Demande d'examen au cas par cas préalable à la réalisation éventuelle d'une évaluation environnementale

Mise à 2x2 voies de la RN 164 dans le secteur de Plémet - Section Plémet la Lande aux Chiens.

ANNEXE 9 : Mémoire en réponse à l'avis de l'Autorité Environnementale

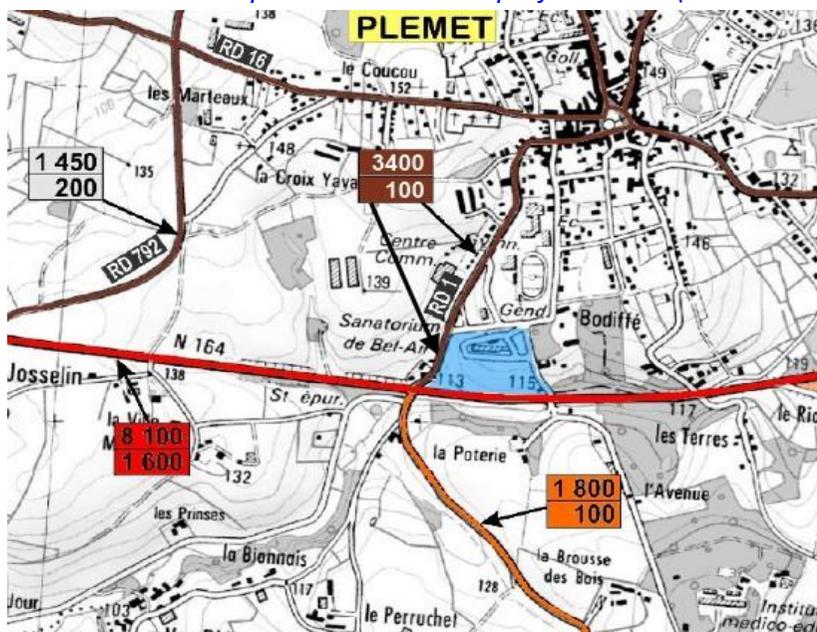
Reste cependant posé au stade des aspects généraux, parmi d'autres sujets, celui de l'appréciation du niveau sonore affectant le Centre de Rééducation. La démarche rationnelle, factuelle, menée par le Maître de l'ouvrage conclut et sa position est réitérée dans sa réponse que le projet routier ne nécessite pas de mise en place de protections phoniques en faveur du Centre de Rééducation pour les bruits issus de la RD1, selon la réglementation en vigueur. On peut se contenter de cette réponse fondée selon un certain angle de vue ou au contraire lui opposer des craintes qui peuvent relever de l'irrationalité mais qui, pour autant, n'en sont pas moins effectives. Les craintes tiennent au devenir de l'établissement¹ portées en apparence par une contradiction : celle d'être à l'avenir bien desservie par un axe routier structurant, confortant sa position géographique et de l'autre, celle d'un environnement qui, perçu négativement par l'idée véhiculée et que s'en font les patients, porte à le désert. Cette dimension, cette appréciation qualitative, quelle que soit l'aménagement retenu au niveau de la Poterie, réclame d'aller au-delà dans une démarche visant à rassembler les parties autour (la direction hospitalière, la ARS, les autorités locales) des perspectives qui sont celles du centre de rééducation et de son positionnement en tant qu'unité de santé.

Concernant les nuisances prévisibles devant le centre de Rééducation, il faut rappeler que :

- *ce centre de rééducation est déjà situé à proximité immédiate de la RN164 actuelle et la mise à 2x2 de voies sur place de cette dernière ne rapprochera la route du bâtiment que d'une dizaine de mètres environ. – ce centre de rééducation est déjà situé à proximité immédiate de la RD1 actuelle et du giratoire très fréquenté de la Poterie. La rectification du tracé de la RD1 empiètera très légèrement sur les emprises du parc du centre de Rééducation, ses principaux impacts sur ce secteur se situant au niveau de l'actuelle aire de repos.*
- *L'étude de bruit montre que le niveau de bruit en façade sud du centre de rééducation est compris de jour, suivant les étages :*
 - *aujourd'hui, entre 56,3 et 58,2dB(A)*
 - *en 2035 sans projet, entre 58,1 et 60,1 dB(A)*
 - *en 2035 avec projet et avec protections acoustiques, entre 55,3 et 56,5 dB(A)*

La réalisation d'un merlon de 425 m de long devant le centre de rééducation permet donc en réalité, avec un trafic croissant et une vitesse augmentée, de bénéficier en 2035 de niveaux de bruit inférieurs à ceux de 2011. Pour ce type d'établissement sensibles, la loi fixe le niveau de bruit maximal de jour à 57 dB(A), objectif plus exigeant que pour des maisons d'habitation par exemple.

En outre, une obligation de résultat s'impose au maître d'ouvrage et des mesures de bruit après aménagement seront réalisées et les corrections éventuelles obligatoirement apportées.

Les 4 positionnements d'échangeur Est étudiés suite à la concertation

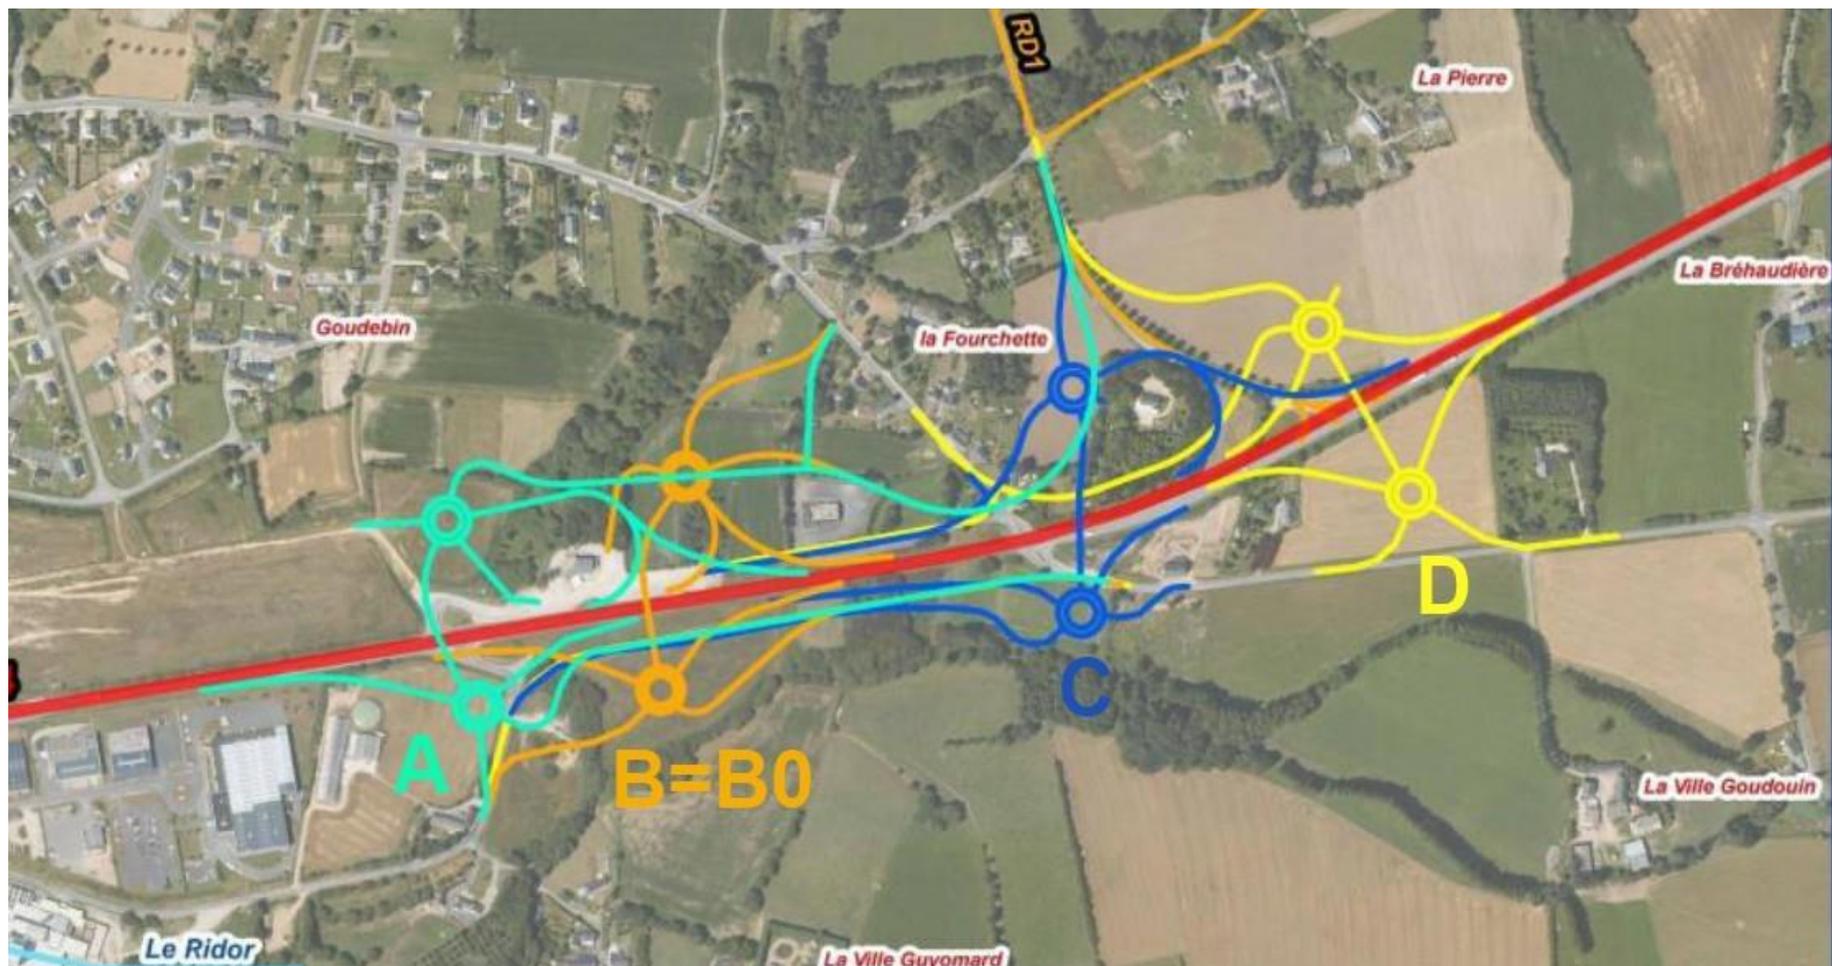
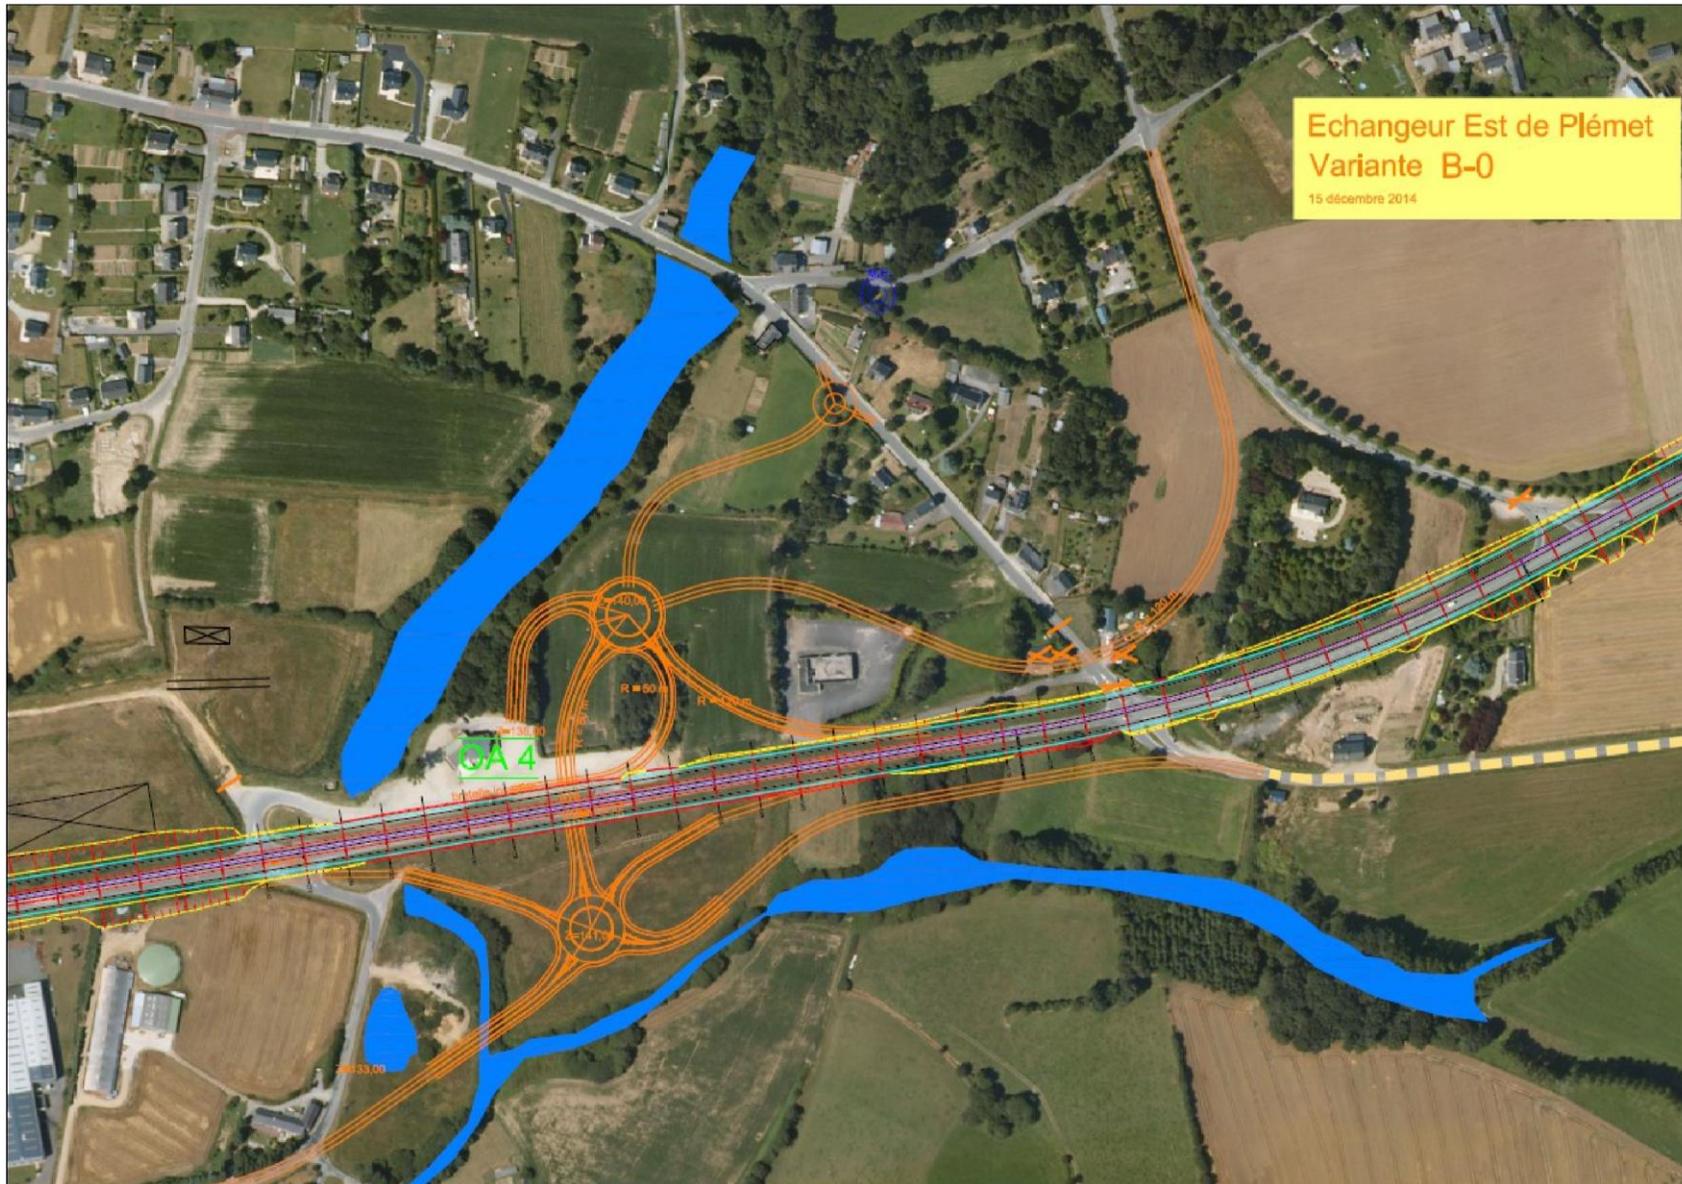
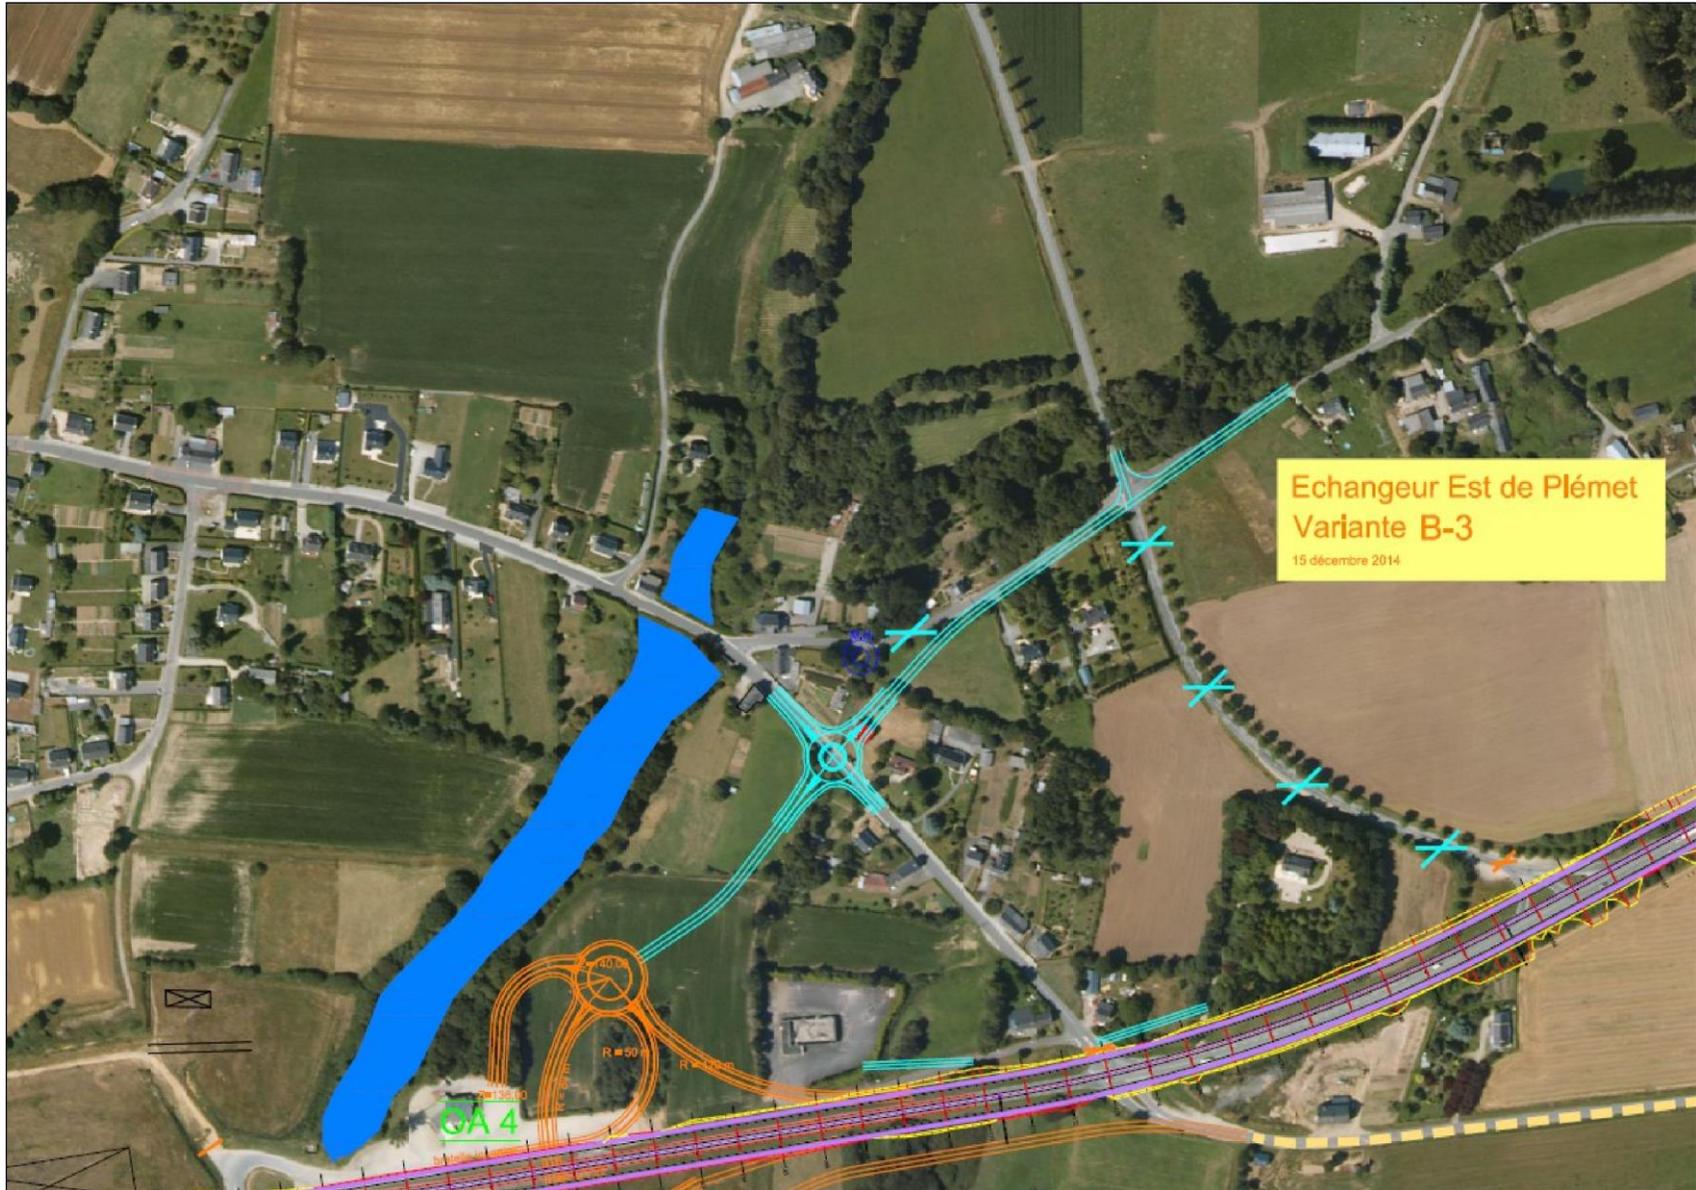
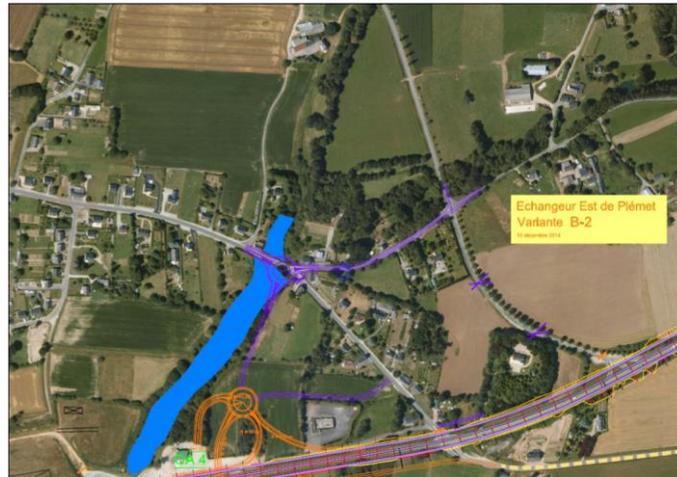
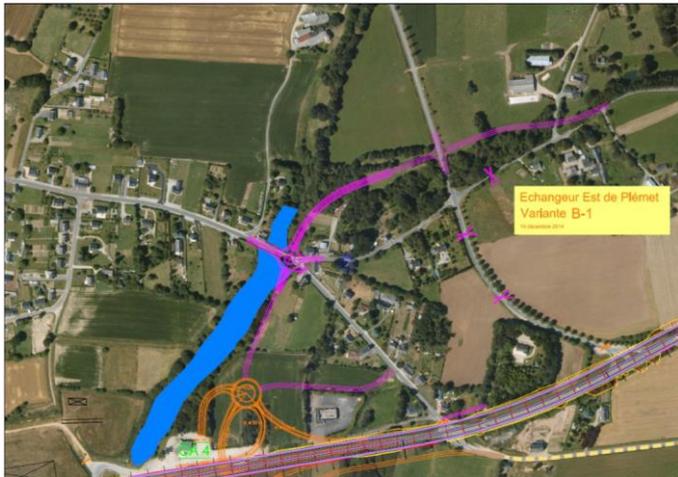
Au-delà de la question de la maîtrise des impacts de telle ou telle solution, la question soulevée est bien de celle des fonctions d'un tel échangeur, à savoir les besoins de déplacements auxquels il répond.

Suite à la concertation publique, le Maître d’Ouvrage a tout d’abord organisé 2 réunions de concertation spécifique (les 22/09/2014 puis 10/10/2014) sur cette thématique des échangeurs avec la mairie de Plémet, la CIDERAL, les riverains et les commerçants. Ces réunions de travail ont permis de mieux cerner et appréhender les demandes d’optimisation des échangeurs exprimées lors de la concertation publique.

Le Maître d’Ouvrage a alors étudié de nombreuses positions et configurations d’échangeurs plus ou moins décalés vers l’Est dont 4 (A, B, C et D) ont été jugées suffisamment pertinentes et variées pour pouvoir être comparées et présentées lors d’un comité de suivi fin 2014. A l’issue de ce Comité de suivi, une variante B (renommée B0 pour la suite des études) a été retenue comme présentant le meilleur positionnement, centrée entre le restaurant l’Escale et l’entreprise FIP) et des fonctionnalités suffisantes. Les avantages de la solution B par rapport à la solution D qui ont incité le MOa à la retenir avec l’aval unanime des membres du Comité de suivi des études sont :

- la variante D est plus impactante que la variante B pour le monde agricole en réduisant forcément la surface cultivable d’une bonne parcelle*
- la variante D est plus impactante que la variante B pour les habitants du hameau de la Fourchette car tout le trafic issu de la RN164 souhaitant rentrer dans Plémet passerait devant l’intégralité de la rue de la Fourchette (900 veh/j aujourd’hui, au moins 2000 veh/j en 2035)*
- La variante B est meilleure pour les entreprises de la ZA du Ridor (ses employés mais aussi pour les livraisons) et pour le restaurant l’Escale. La variante B présente un accès plus direct pour le centre de Plémet et c’est le flux principal pratiqué sur cet échangeur.*

Suite à ce choix, et dans le cadre d'un processus de conception itératif classique pour ce type d'étude, le Maître d'Ouvrage a alors étudié et comparé 4 sous variantes d'échangeurs (B1 à B4) toutes centrées sur la position arrêtée lors de ce COPIL (variante B0) puis a transmis cette analyse comparative à la Commune de Plémet ainsi qu'au Conseil Départemental des Côtes d'Armor, pour avis.
